国立研究開発法人日本原子力研究開発機構大洗研究所（南地区）

原子炉設置変更許可申請書（高速実験炉原子炉施設の変更）の本文及び添付書類の一部補正（第4回）の方針

第 8. 3. 2 図(8) 火砕物密度流の到達可能性範囲 (榛名山)

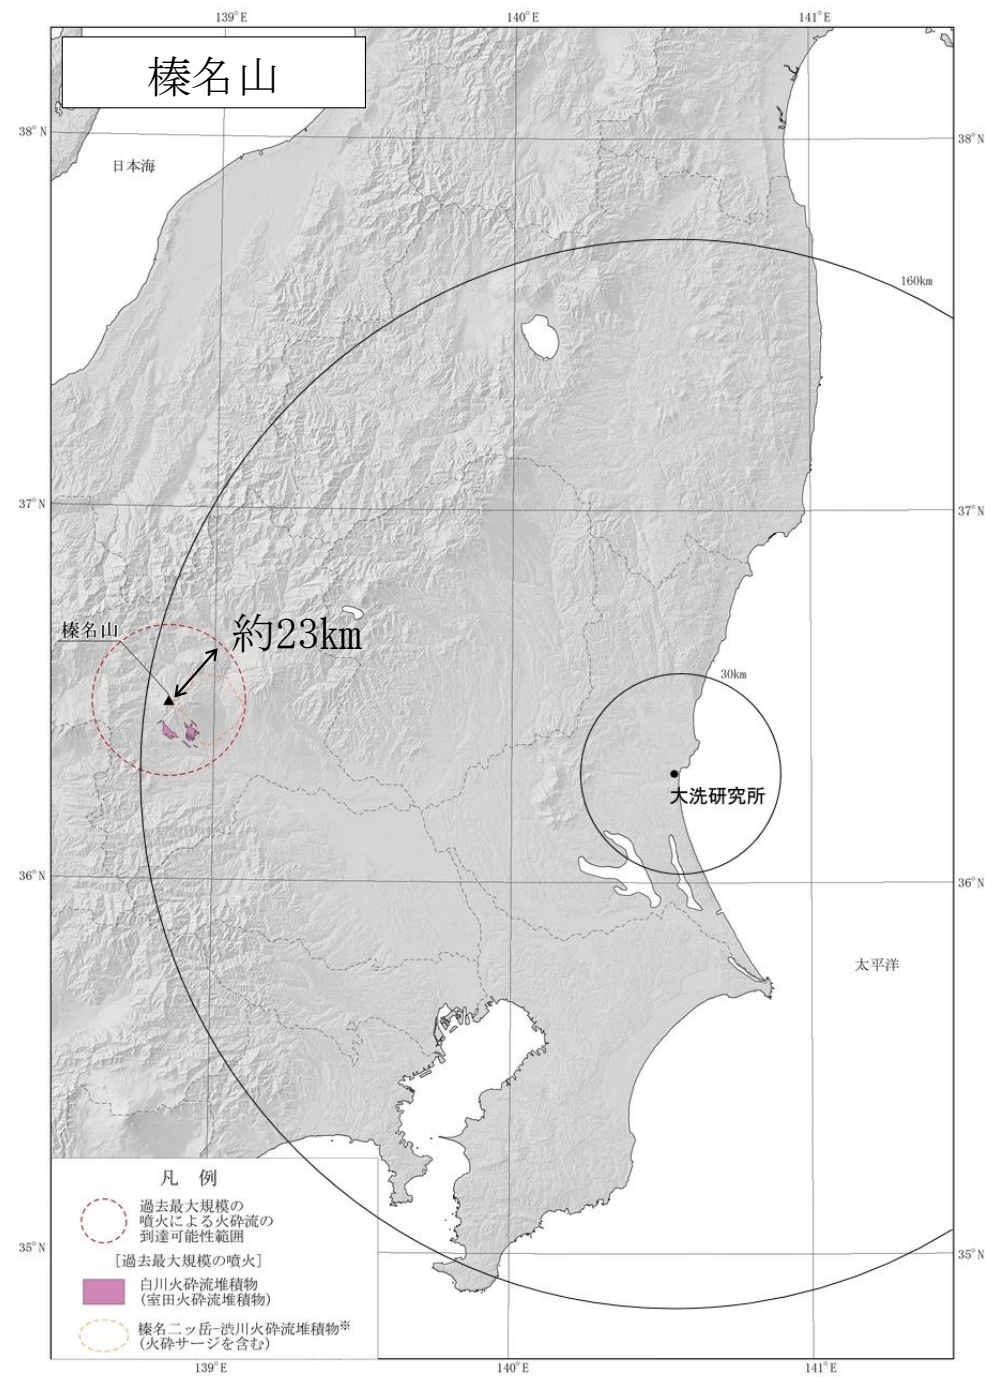
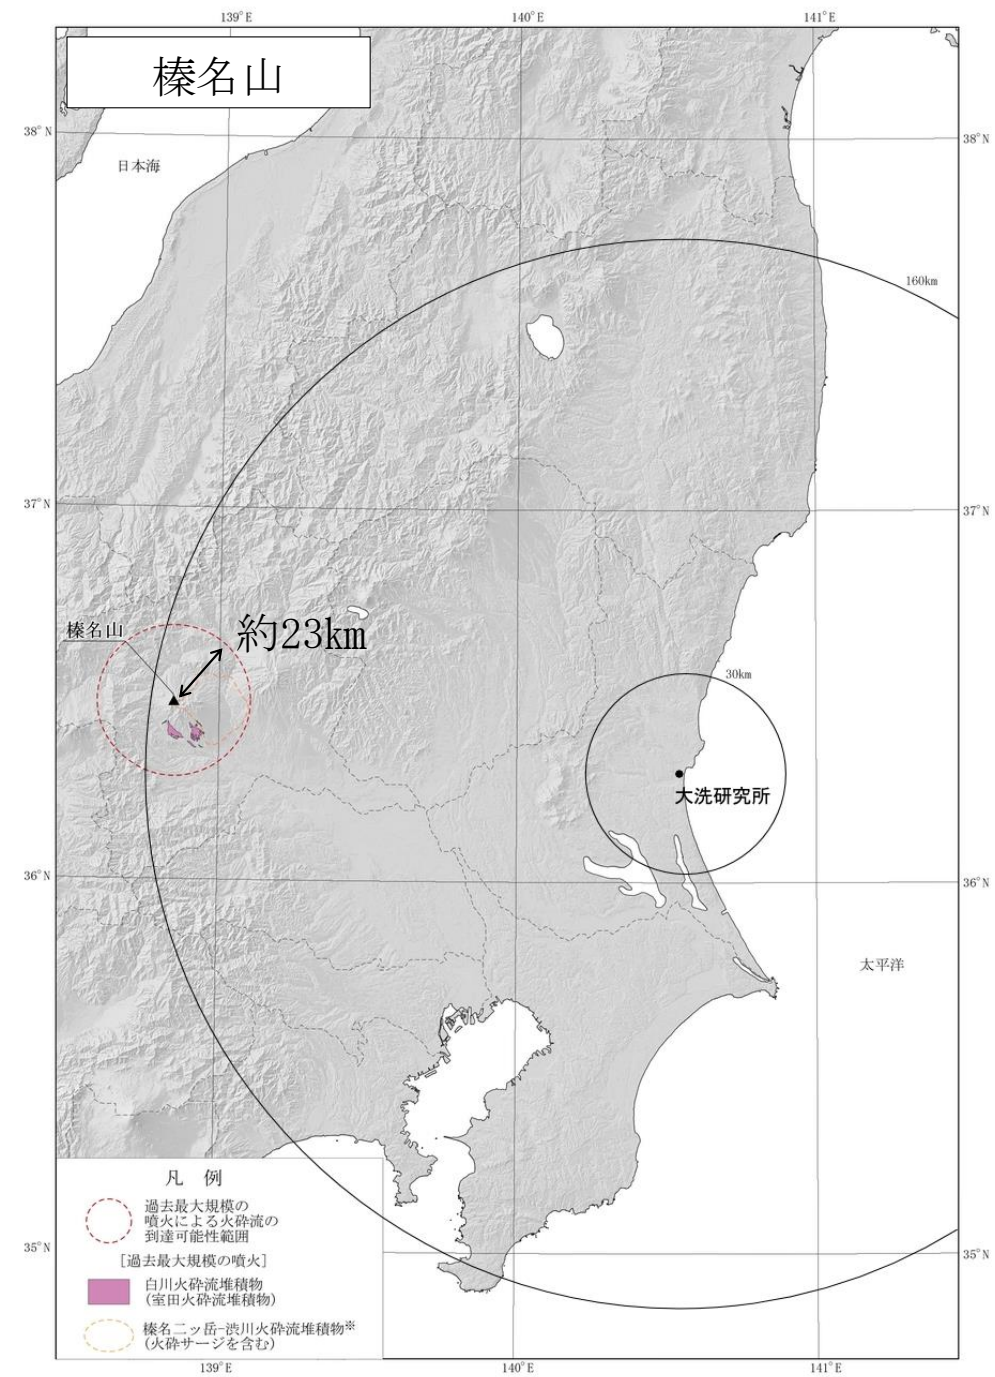
大森編(1986)⁽²³⁾，早田(1989)⁽⁹⁰⁾に基づき作成
 ※榛名ニッ岳-渋川火砕流堆積物 (火砕サージを含む) は過去最大規模の噴火ではないが、到達距離としては最大であるため併記した

大森編(1986)⁽²³⁾，早田(1989)⁽⁹¹⁾に基づき作成
 ※榛名ニッ岳-渋川火砕流堆積物 (火砕サージを含む) は過去最大規模の噴火ではないが、到達距離としては最大であるため併記した

第 5.8.1 図 1次アルゴンガス系系統図

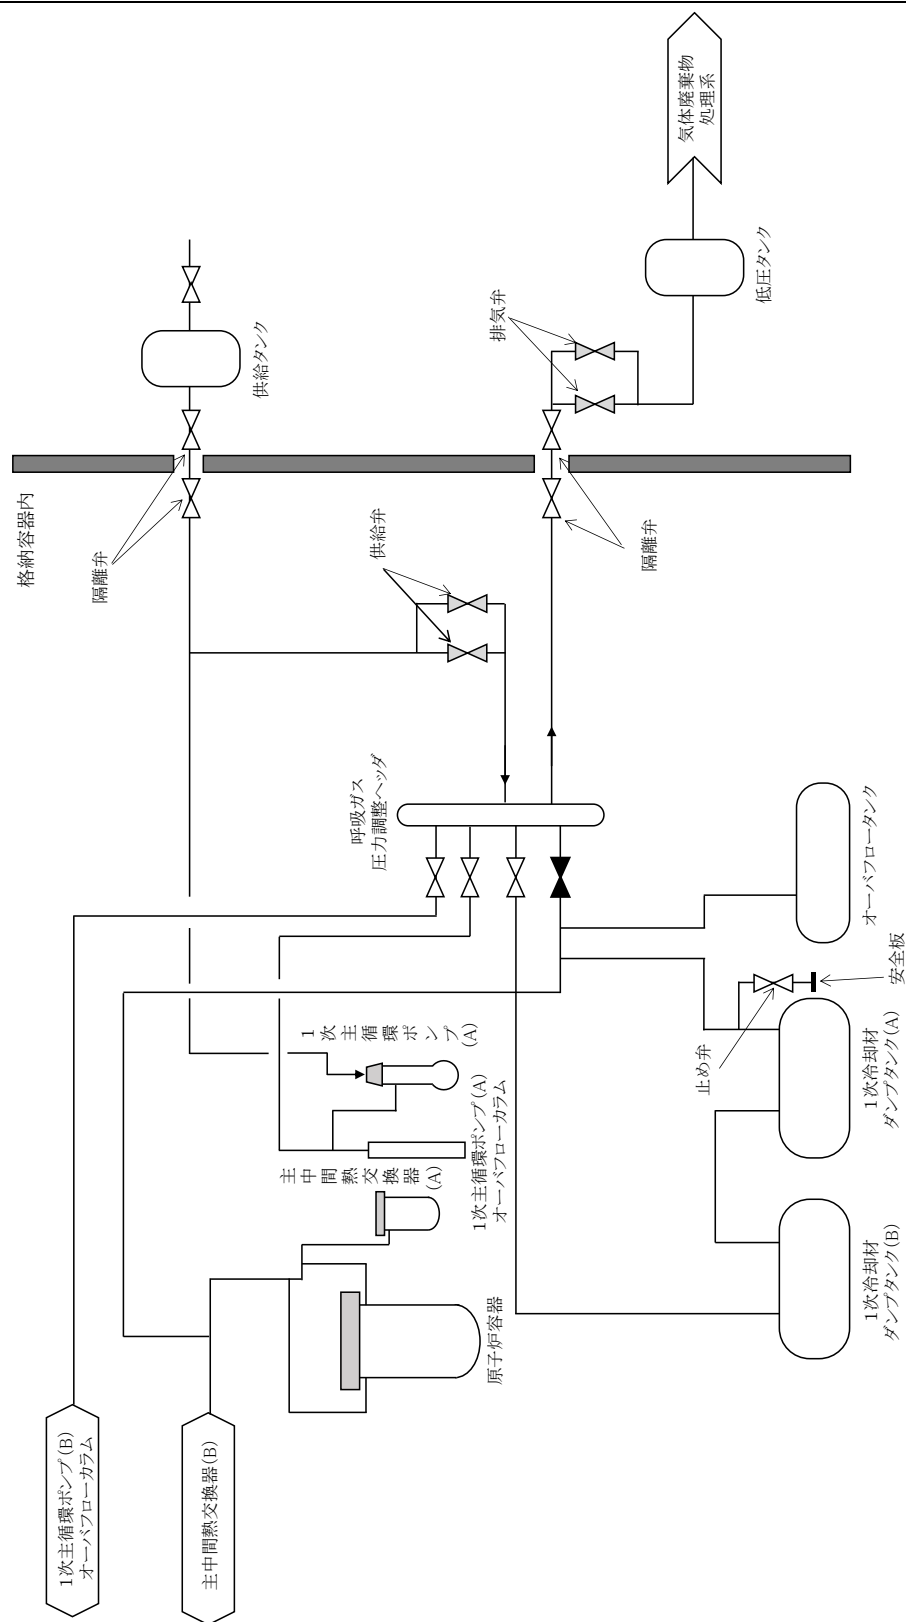
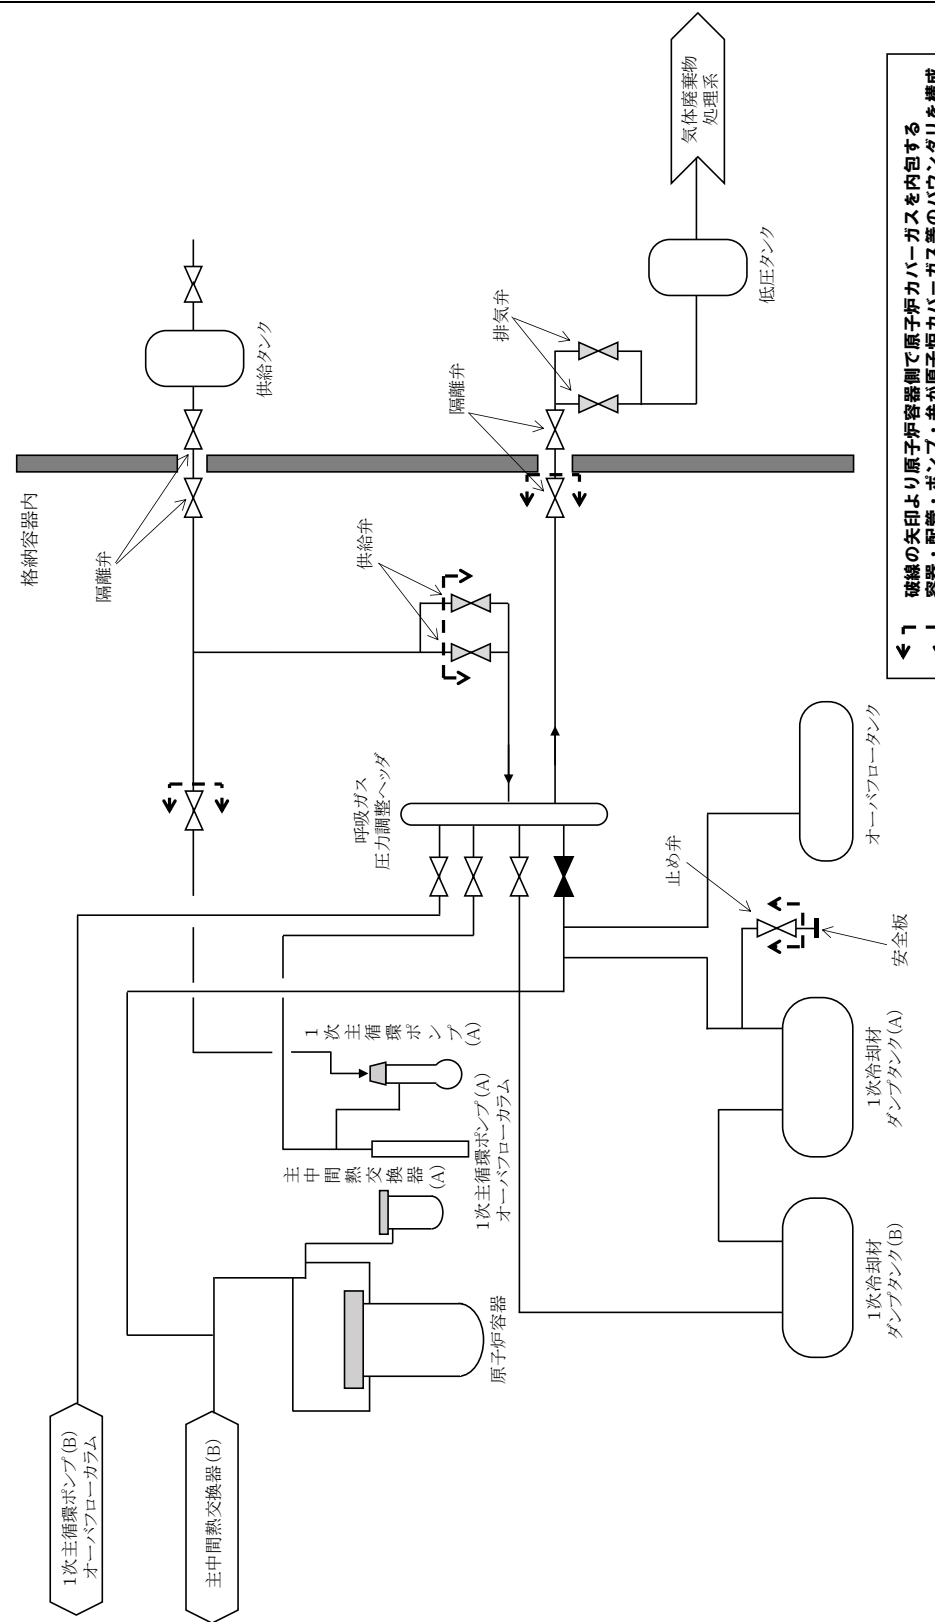
変更前 (2023. 2. 22 付補正)	変更後
<p>第 5. 5. 1 図 (省略)</p> <p>5. 6 ~ 5. 7 (省略)</p> <p>5. 8 アルゴンガス設備</p> <p>原子炉施設には、原子炉容器、1次主冷却系、2次主冷却系及びその他設備における冷却材の自由液面のカバーガスとしてアルゴンガスを供給等するためのアルゴンガス設備を設ける。アルゴンガス設備は、1次アルゴンガス系及び2次アルゴンガス系等から構成する。なお、アルゴンガスは、カバーガスとして供給される他に、シールガス及びパージガスとしても使用される。</p> <p>(1) 1次アルゴンガス系</p> <p>1次アルゴンガス系は、1次主冷却系等に必要なアルゴンガスを供給するための設備であり、供給タンク、呼吸ガス圧力調整ヘッド、低圧タンク及び真空ポンプ等から構成する(第5.8.1図参照)。1次主冷却系等のカバーガスの圧力は、通常運転時において、格納容器内の圧力に対して微正圧に制御される。1次主冷却系等のカバーガスは、呼吸ガス圧力調整ヘッドと連通しており、呼吸ガス圧力調整ヘッドは、供給タンク及び低圧タンクに接続される。これらの構成機器、配管のうち、ナトリウムが到達する可能性がある主な配管及び呼吸ガス圧力調整ヘッド等はステンレス鋼を用い、その他の供給タンク及び低圧タンク等には炭素鋼を用いる。カバーガスの圧力は、冷却材の温度変化により変動するため、呼吸ガス圧力調整ヘッド等に圧力計を設置して監視し、圧力が上昇した際には、呼吸ガス圧力調整ヘッドより低圧タンクにアルゴンガスを排気することで、圧力が低下した際には、供給タンクより呼吸ガス圧力調整ヘッドにアルゴンガスを供給することで、カバーガスの圧力を定められた範囲内(約0.2~約1.0kPa[gage])に制御する。また、この圧力計によりカバーガスの圧力を監視するとともに、圧力が低下した際の供給弁の「開」動作の頻度を中央制御室の制御盤の動作信号により監視することで、原子炉カバーガス等のバウンダリからの原子炉カバーガスの漏えいを検出する。なお、低圧タンクに排気されたアルゴンガスは、必要の都度、気体廃棄物処理設備に排出される。また、供給タンクのアルゴンガスは、回転プラグのシールガスや核燃料物質取扱設備のパージガスとしても使用される。真空ポンプは、ナトリウムの初期充填時に原子炉容器や1次主冷却系等の内部空気を排出するために用いられるものである。</p> <p>多量の放射性物質等を放出する事故等時</p> <p>多量の放射性物質等を放出する事故のうち、原子炉容器液位確保機能喪失による崩壊熱除去機能喪失又は交流動力電源が存在し、かつ原子炉容器液位が確保された状態での崩壊熱除去機能喪失事象により炉心が著しく損傷し、原子炉冷却材ナトリウムの蒸発により、主中間熱交換器及び補助中間熱交換器の原子炉冷却材バウンダリ(1次・2次境界)が過圧されることを防止するため、1次アルゴンガス系に、圧力が約10kPaまで上昇した場合に、受動的に開放する安全板を整備する(第5.8.1図参照)。</p>	<p><u>する設計とする。</u></p> <p>第 5. 5. 1 図 (変更なし)</p> <p>5. 6 ~ 5. 7 (変更なし)</p> <p>5. 8 アルゴンガス設備</p> <p>原子炉施設には、原子炉容器、1次主冷却系、2次主冷却系及びその他設備における冷却材の自由液面のカバーガスとしてアルゴンガスを供給等するためのアルゴンガス設備を設ける。アルゴンガス設備は、1次アルゴンガス系及び2次アルゴンガス系等から構成する。なお、アルゴンガスは、カバーガスとして供給される他に、シールガス及びパージガスとしても使用される。</p> <p>(1) 1次アルゴンガス系</p> <p>1次アルゴンガス系は、1次主冷却系等に必要なアルゴンガスを供給するための設備であり、供給タンク、呼吸ガス圧力調整ヘッド、低圧タンク及び真空ポンプ等から構成する(第5.8.1図参照)。1次主冷却系等のカバーガスの圧力は、通常運転時において、格納容器内の圧力に対して微正圧に制御される。1次主冷却系等のカバーガスは、呼吸ガス圧力調整ヘッドと連通しており、呼吸ガス圧力調整ヘッドは、供給タンク及び低圧タンクに接続される。これらの構成機器、配管のうち、ナトリウムが到達する可能性がある主な配管及び呼吸ガス圧力調整ヘッド等はステンレス鋼を用い、その他の供給タンク及び低圧タンク等には炭素鋼を用いる。カバーガスの圧力は、冷却材の温度変化により変動するため、呼吸ガス圧力調整ヘッド等に圧力計を設置して監視し、圧力が上昇した際には、呼吸ガス圧力調整ヘッドより低圧タンクにアルゴンガスを排気することで、圧力が低下した際には、供給タンクより呼吸ガス圧力調整ヘッドにアルゴンガスを供給することで、カバーガスの圧力を定められた範囲内(約0.2~約1.0kPa[gage])に制御する。また、この圧力計によりカバーガスの圧力を監視するとともに、圧力が低下した際の供給弁の「開」動作の頻度を中央制御室の制御盤の動作信号により監視することで、原子炉カバーガス等のバウンダリからの原子炉カバーガスの漏えいを検出する。なお、低圧タンクに排気されたアルゴンガスは、必要の都度、気体廃棄物処理設備に排出される。また、供給タンクのアルゴンガスは、回転プラグのシールガスや核燃料物質取扱設備のパージガスとしても使用される。真空ポンプは、ナトリウムの初期充填時に原子炉容器や1次主冷却系等の内部空気を排出するために用いられるものである。</p> <p>多量の放射性物質等を放出する事故等時</p> <p>多量の放射性物質等を放出する事故のうち、原子炉容器液位確保機能喪失による崩壊熱除去機能喪失又は交流動力電源が存在し、かつ原子炉容器液位が確保された状態での崩壊熱除去機能喪失事象により炉心が著しく損傷し、原子炉冷却材ナトリウムの蒸発により、主中間熱交換器及び補助中間熱交換器の原子炉冷却材バウンダリ(1次・2次境界)が過圧されることを防止するため、1次アルゴンガス系に、圧力が約10kPaまで上昇した場合に、受動的に開放する安全板を整備する(第5.8.1図参照)。<u>なお、安全板までの1次アルゴンガス系配管部等に</u></p>

変更前 (2023. 2. 22 付補正)	変更後
<p>(2) 2次アルゴンガス系 (省略)</p>	<p><u>は、ヒータを設置し、ナトリウムの凝固による閉塞を防止する。</u></p> <p>(2) 2次アルゴンガス系 (変更なし)</p>

第4. 3. 3. 1. 1図 炉心損傷防止措置及び格納容器破損防止措置の対応手順の概要

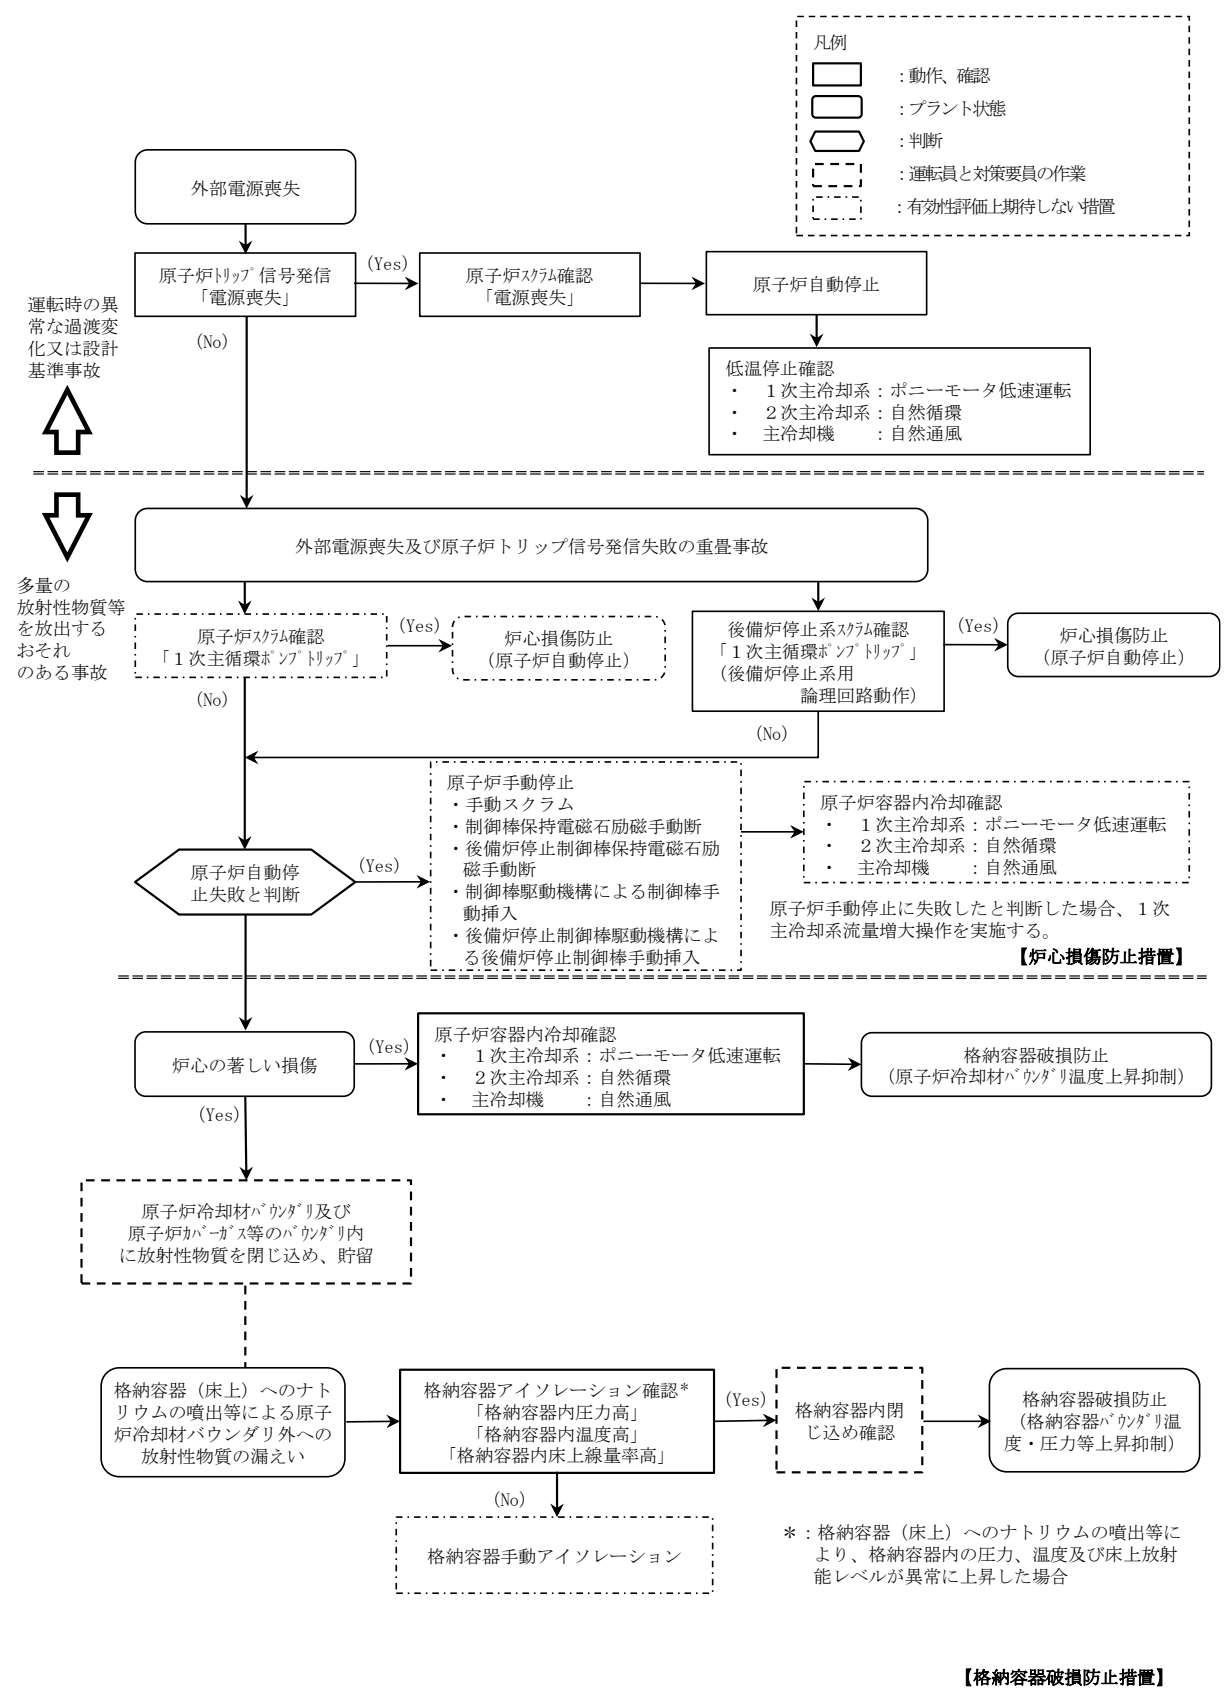
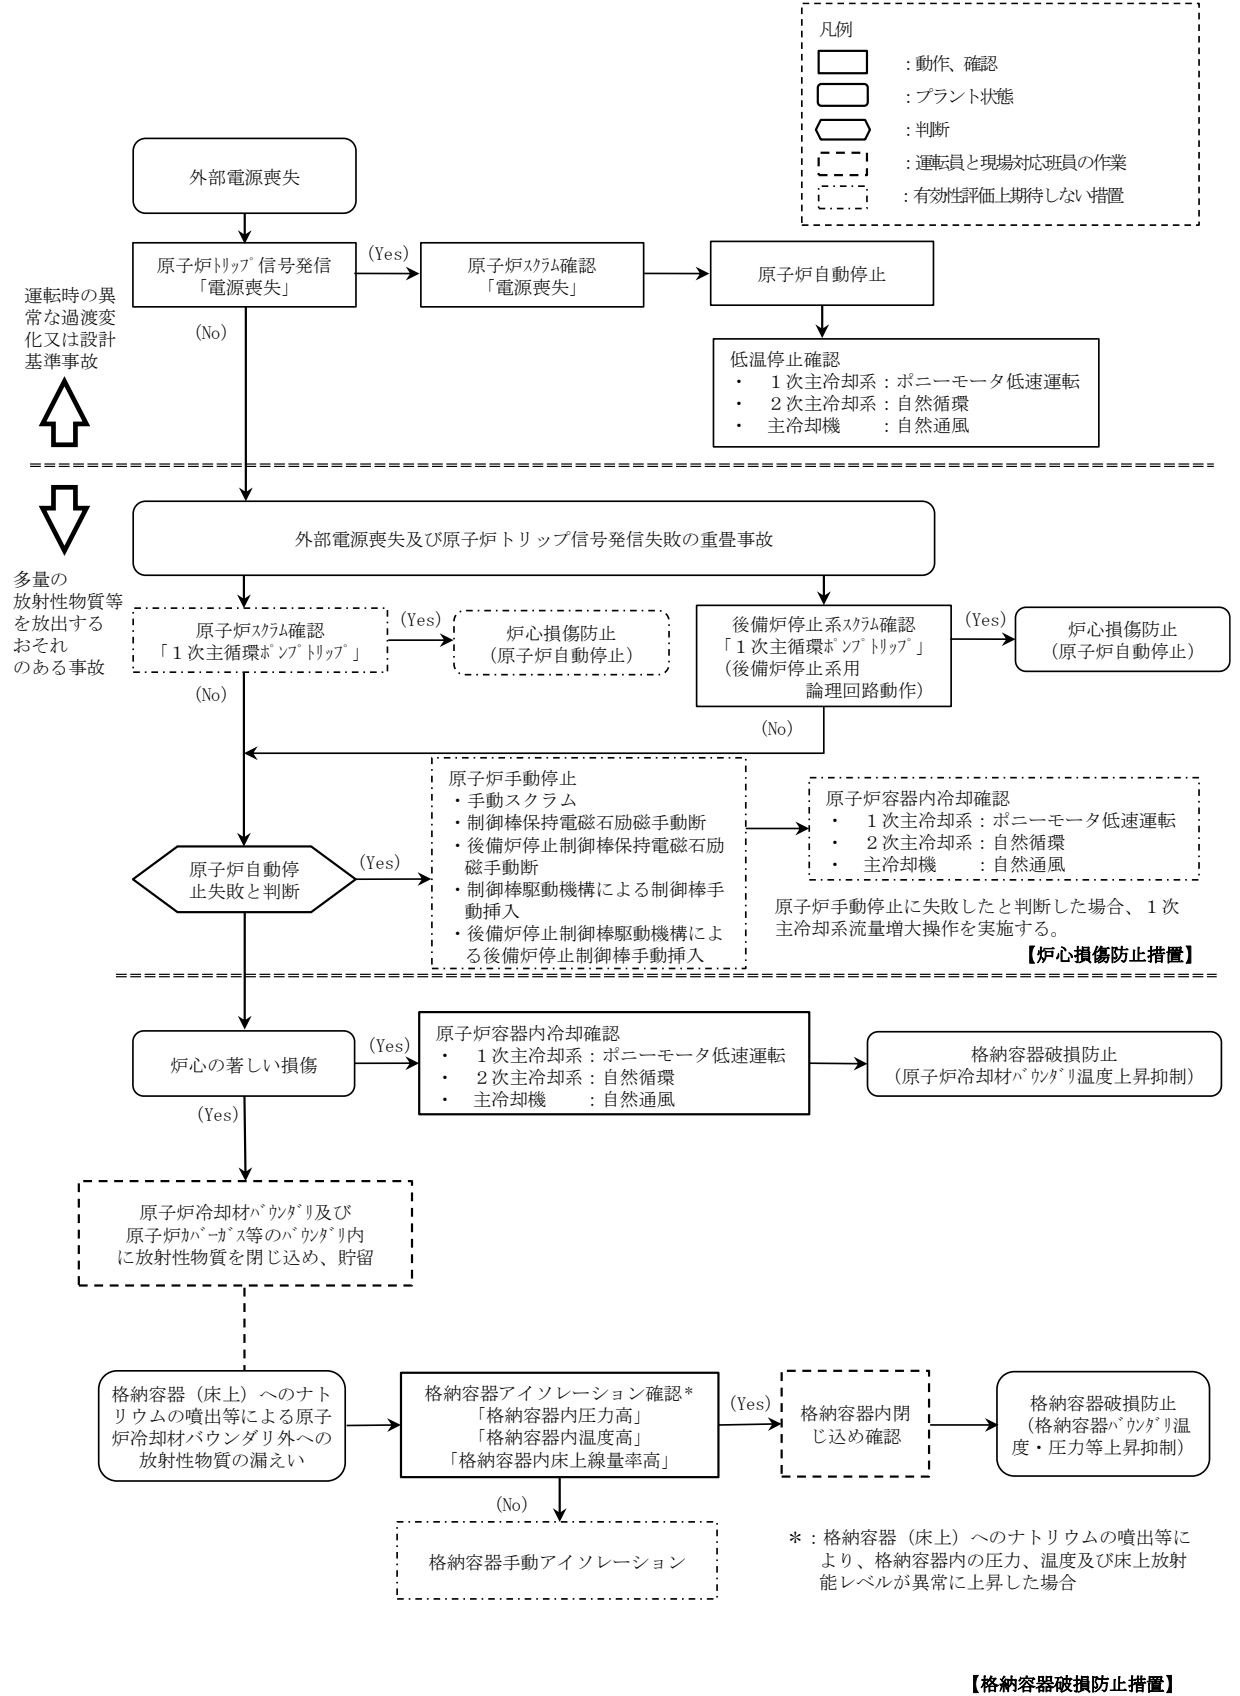
変更前 (2023. 2. 22 付補正)

変更後
